Saksframlegg

Saksnr. eByggesak PLAN-22/00350-95

R-320 Detaljregulering for ny barneskole på Goma - 2. gangsbehandling og sluttbehandling

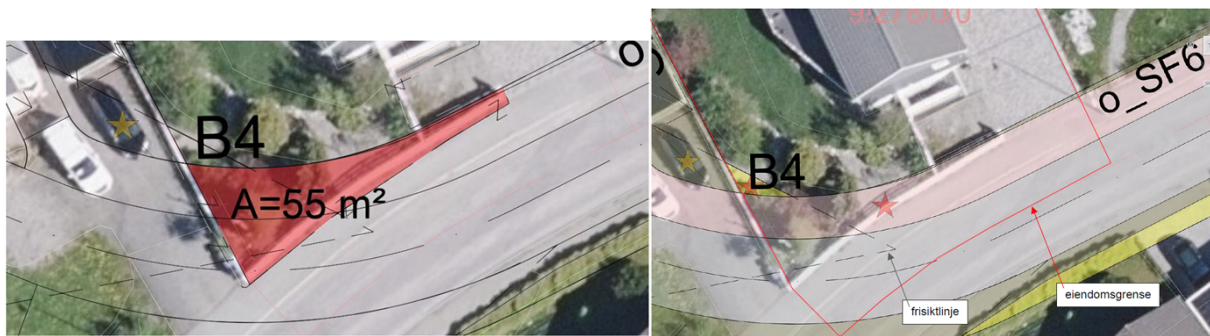
Camilla og Jostein Kvåle, eiere av Røsslyngveien 3, har i e-post datert 19.07.2023 stilt spørsmål til plankartet i forhold til innkjøring til ny skole. De mener det er vesentlig forskjell på tidligere tegninger og ny plan, i forhold til hvor stor del av deres eiendom som vil bli påvirket av dette, og ønsker en avklaring på omfanget av dette. Videre ønsker de mer informasjon i forhold til skjerming mot innkjøring og hovedvei, da de i dag har et ganske skjermet uteområde.

Likevel medfører planforslaget konkret, at maksimal 55 m² privat uteoppholdsareal til Røsslyngveien 3 endres til nye veiformål, jf. skissene under.

Vi viser til kommunens videresending av merknaden fra Camilla og Jostein Kvåle (beboere og eiere av Røsslyngveien 3) vedr. begrenset høring av planforslaget til ny Gomalandet skole.

Vi vil først nevne at løsningen ved Røsslyngveien 3 slik den vises i plankartet ved offentlig ettersyn og ved begrenset høring er faktisk den samme, dvs. at det ikke ble gjort endringer i tegningen/plankartet mellom de to høringsperiodene.

Når det gjelder spørsmålet om skjerming av uteområdene må en differensiere om en mener skjerming mot veitrafikkstøy eller kun mot innsyn. For at støyskjerm skal ha effekt, må denne utformes som massiv vegg, mens innsyn kan skjermes med enkel beplanting/hekk og lettere veggkonstruksjoner. Planen gir ikke føringer at det må etableres støyskjerm eller annen skjerming i Røsslyngveien 3. Det gis dermed ikke hjemmel for at bekostning for oppsetting av skjermingstiltak må bæres av utbygger. Grunneieren kan kreve innløsning og erstatning for tap av eiendommen som følge av reguleringen, jf. pbl §§ 15-2 f. En står også fritt å skjerme sitt uteoppholdsareal mot offentlig vei på egen kostnad.

I denne sammenheng viser vi til at innenfor frisiktsona (gjelder den delen av B4 som er innenfor planens avgrensning) er det ikke tillatt med etablering av sikthindrende elementer, som inkluderer, mur, enkelte gjerder, hekk og busker.

Viser til forslagstillers kommentar. Kommunedirektøren ønsker å supplere med at det er stilt følgende krav vedrørende støyskjerm i forbindelse med utbygging av ny innfartsvei, jf. rekkefølgebestemmelsen § 10.4.1: *I forbindelse med utbygging av ny innfartsvei er det i reguleringsplan R-262 satt krav til at eksisterende bygninger med støyfølsomme bruksformål ikke skal utsettes for et støynivå som overstiger L_{den} 55dB på uteplass og utenfor rom med støyfølsom bruk. For innendørs støy er ambisjonsnivået $L_{p,Aeq,24h}$ 30 dB. Støyskjermer og voller som må etableres i forbindelse med utbedring av Wilhelm Dalls vei (rv. 70) skal ferdigstilles før nytt veianlegg åpnes for trafikk. For eiendommer (gnr. 9, bnr. 272 og 278) som etter de fastlagte tiltakene likevel får et støynivå som overskrider de anbefalte støygrensene i rundskriv T-1442, skal det gis tilbud om lokal skjerm/ voll og/eller fasadetiltak i forbindelse med gjennomføring av planen (R-262) dersom dette er nødvendig for å tilfredsstille kravene på uteplass (L_{den} 55 dB) eller kravene til innendørs støynivå ($L_{p,Aeq,24h}$ 30 dB). Konkret utforming og utførelse av de lokale støytiltakene avklares etter samråd med den aktuelle grunneier, og eventuelt gjennom byggesaksbehandlingen dersom tiltaket er søknadspliktig. Ved fasadetiltak skal det sikres tilfredsstillende ventilasjon i henhold til teknisk forskrift til plan- og bygningsloven.*
